リサイクル燃料備蓄センター設工認
設 1-補-009-01 改 4
2021 年 7 月 19 日

リサイクル燃料備蓄センター
設計及び工事の計画の変更認可申請書
(補足説明資料)

耐震Cクラス施設，設備の耐震，地盤
に関する説明

○ 設計及び工事の計画の変更認可申請書 変更前, 変更後の内容

第 3 - 1 図 動的ひずみ依存特性 (T_{n_4})

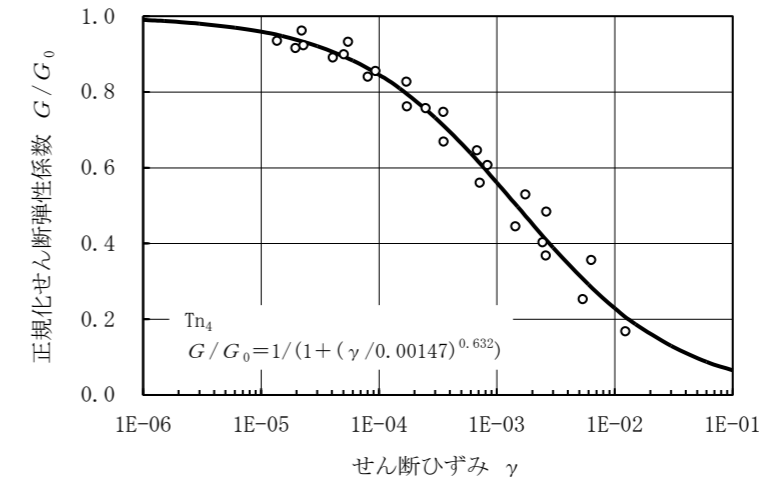
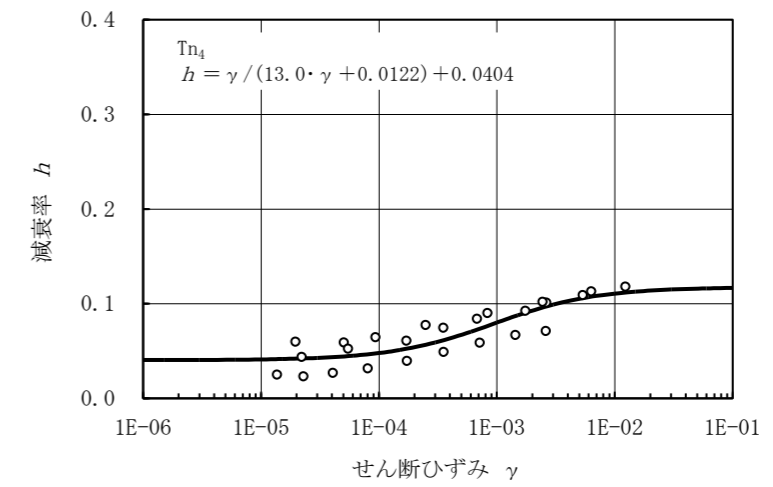
地盤の支持性能に係る基本方針に関し, 変更前, 変更後の内容を示す (赤字: 修正箇所)。

地盤の物性値及びその設定根拠を第3-1表、第3-2表に示す。動せん断弾性係数及び減衰定数のひずみ依存特性を第3-1図～第3-7図に示す。

第 5 - 3 図 地質断面図 (南北方向)

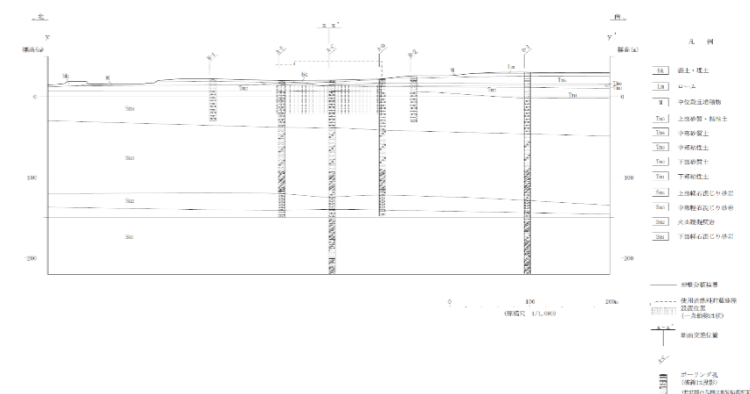
敷地内で実施したボーリング調査位置図を第 5 - 1 図に、地質断面図を第 5 - 2 図及び第 5 - 3 図に示す。
